TYPE  
WA 40. & Dérivés

**BULLETIN SERVICE N° 3** Révision N° -

Correspondant à la Modification N° 66 (WA40) du 10.3.66.

**OBJET:** SURVEILLANCE  
FERRURES ATTACHES PRINCIPALES

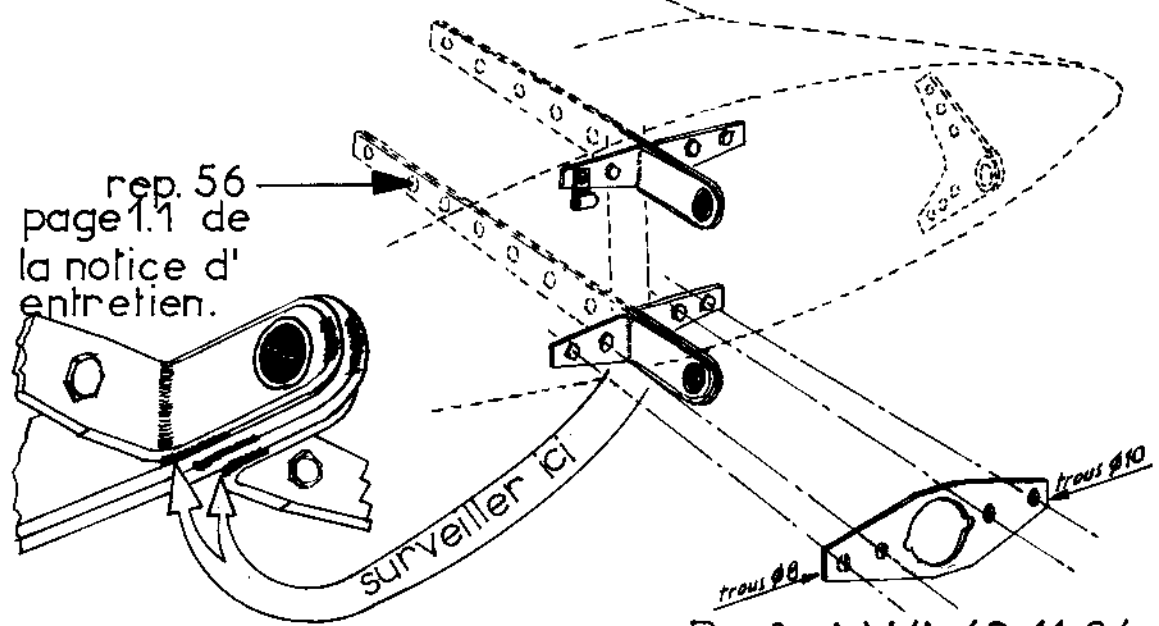
- Au cours des visites semestrielles, ou après 100 heures de vol, inspecter l'extrémité du cordon de soudure joignant les équerres de retenue de la nervure d'implanture avec les ferrures principales.
- Si l'on constate une crique intéressant le cordon de soudure sans pénétrer dans la ferrure principale, demander à WASSMER-AVIATION le renfort WA 40.11.34 et le monter par dessus les équerres comme indiqué ci-dessus
- La pièce expédiée sera accompagnée d'une méthode de montage.
- A l'occasion d'une GRANDE VISITE, faire monter systématiquement ce renfort sur les attaches inférieures d'ailes.
